## 改善箇所説明図

基準不適合発生箇所(ブレザーシールド取付ビス)

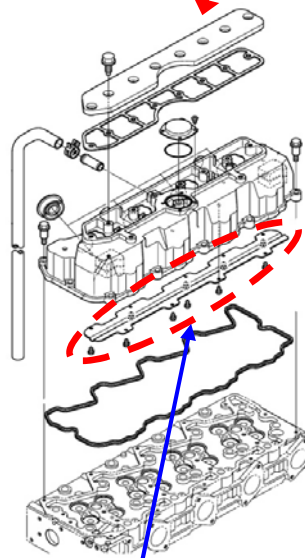
原動機のヘッドカバーにおいて、ブレザーシールド取付ビスの締め付トルクが不足しているため、当該ビスが緩み、脱落することがある。そのため、そのままの状態で使用続けると、脱落したビスがバルブブリッジに噛み込み、異音や黒煙が発生する、又は出力が低下するおそれがある。

全車両、ブレザーシールド取付ビスを新品に交換し、緩み防止剤を塗布して規定トルクで締め付ける。また、当該ビスが脱落しているものは、プッシュロッドの異常の有無を確認し、異常のあるものは新品のプッシュロッドに交換する。

改修後、原動機のヘッドカバー側面に白ペイントを追加する。
